Tilsynsrapport

Sagsnr.:	EMN-2022-02734
Tilsynsdato:	09.06.2022
Tilsynsførende	Sofie Patricia Poulsen og Anni Lassen
Vandværk	Bryrup Ny Vandværk Fasanvej 6, 8654 Bryrup
Fremviser	Bo Thielsen
Jupiter id	80413
Vandforsyningens CVR/P-nr.	26719410
Sidste tilsyn	08.09.2016

Foto 1

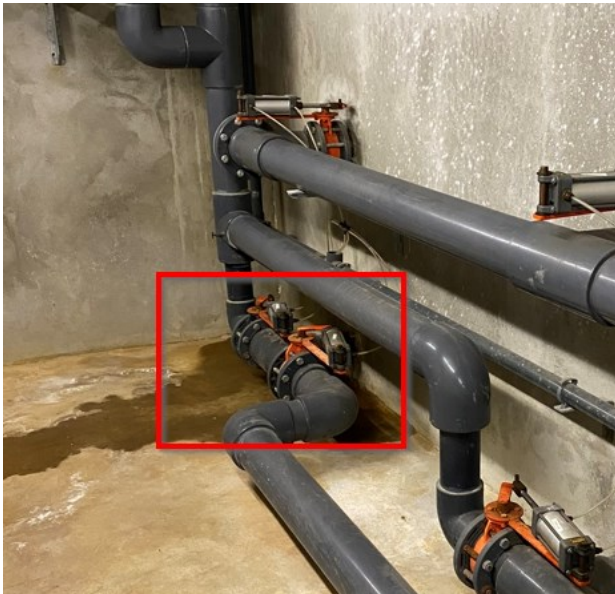
På vandværket ses vand og fugt på gulvet i kælderplan. Der observeres en mindre utæthed ved en af rørsamlingerne overfor rentvandspumperne.
